桁下部防護工詳細(当初設計)

事例2. 既設護岸取り壊し工

事例3. 既設雨水管切回し工

公共工事におけるVE提案のポイント

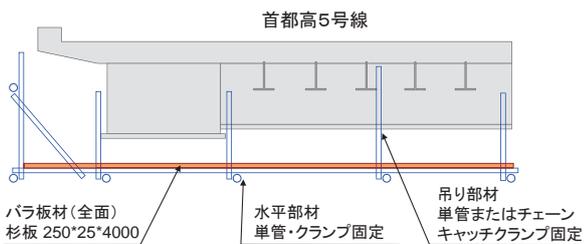
1. 首都高防護の施工にはロングブームの高所作業車2台セットが必要なため、大掛かりな道路規制が必要。
2. 単管を支保材にt=25mmのバラ板を全面敷詰める構造となっており、材料の揚げ降しは全て高所作業車を使った人力施工で多大な手間を要する。また、撤去後バラ板は産廃処分となる。

◆単管・安全ネット併用案

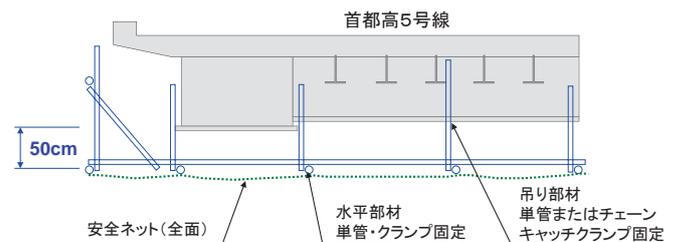
- ・単管を設置することで最低限の離隔を明示
- ・安全ネットを張ることで単管の隙間からはみ出しを予防

従来コスト	8,102,340 円
改善コスト	4,601,000 円
CD金額	3,501,340 円
CD率	43.2 %
労務省力化率	36.4 %

代替案の提案と実施

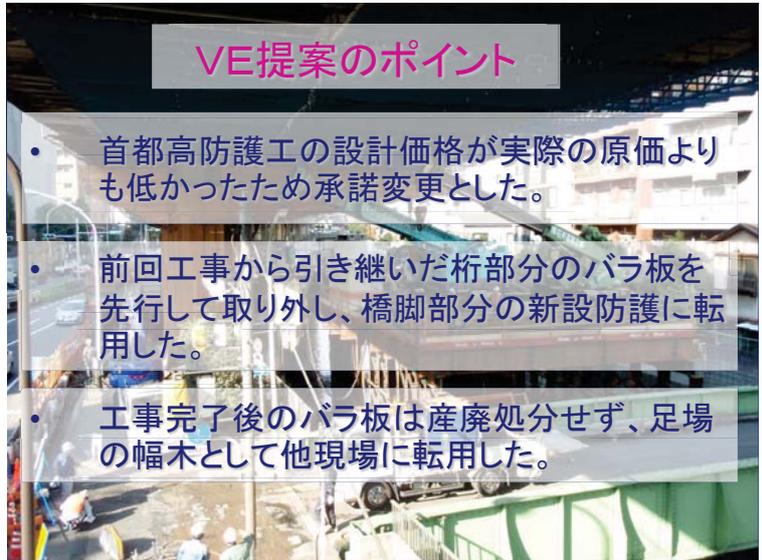
- この代替案は首都高管理局の承諾を得て実施した。
- 桁受け部と橋脚は車両等接触の危険が高いとして従来通りとした。
- この代替案は次期工事の設計に反映され、更に簡略化された。

- 首都高防護工の設計価格が実際の原価よりも低かったため承諾変更とした。
- 前回工事から引き継いだ桁部分のバラ板を先行して取り外し、橋脚部分の新設防護に転用した。
- 工事完了後のバラ板は産廃処分せず、足場の幅木として他現場に転用した。

左岸橋台部施工断面図

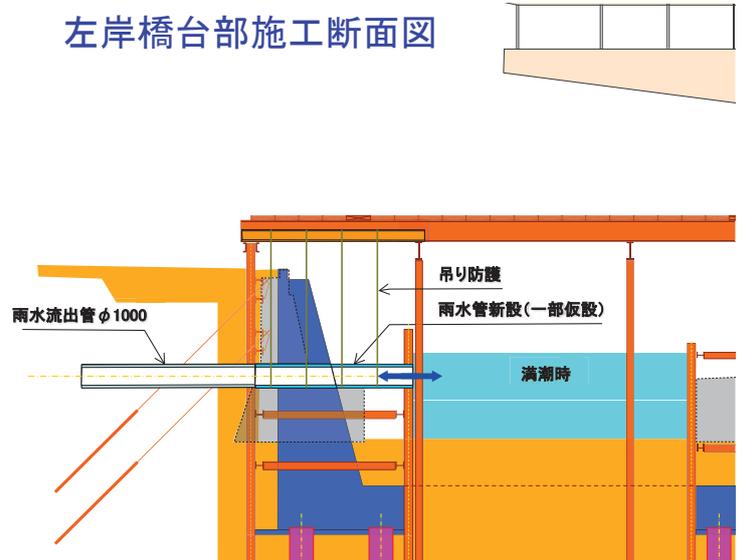
1. 締切鋼矢板に河川水位より下で穴を開けるため、水中で設置・撤去する必要がある。
2. 潮位の変化により矢板や吊り管が変位するため、隙間からの漏水が懸念される。
3. 構築の邪魔。
